PROSJEKT:  
200022 – Uavhengig  
kvalitetssikring etter  
NVE1/2019 –Botneneset

DOKUMENTKODE:  
200022-R-R02

# Uavhengig kvalitetssikring etter NVE 1/2019 - Botneneset

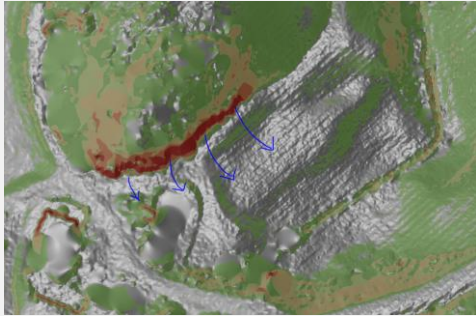
Kun erosjon er nevnt i den øverste delen. Erosjon langs bekken i ravine som vist på kart er ikke utdypet. Som vist under ser det ut til at det kan ha gått et gammelt skred i begge sider av bekken. Er det en skredgrop med bakgrunn i erosjon?

Det er ikke registret skred på dette område, men Nevnte området ligger på flom aktsomhetsområde. Ut ifra befarung er det ikke vært erosjonsfare i dette området.

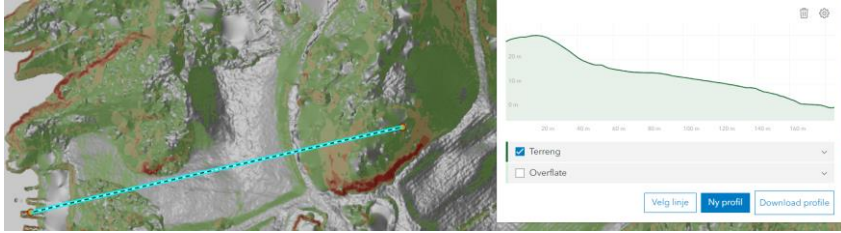
Dette er fra side 10 i rapporten: «Fjell i dagen ble identifisert på østsiden av Amundsbotnen, ved Austfjordvegen (Figur 12) og langs bekken mot marin grense (Figur 13). Det bør bemerkes at den nevnte bekken er erosjonsbeskyttet, som er vist på Figur 13».

Synes med bildet da det nettopp er befart øvre del av bekken. Kunne dere spesifisere tydelig at det er befart og at det er erosjonssikret langs hele bekken?
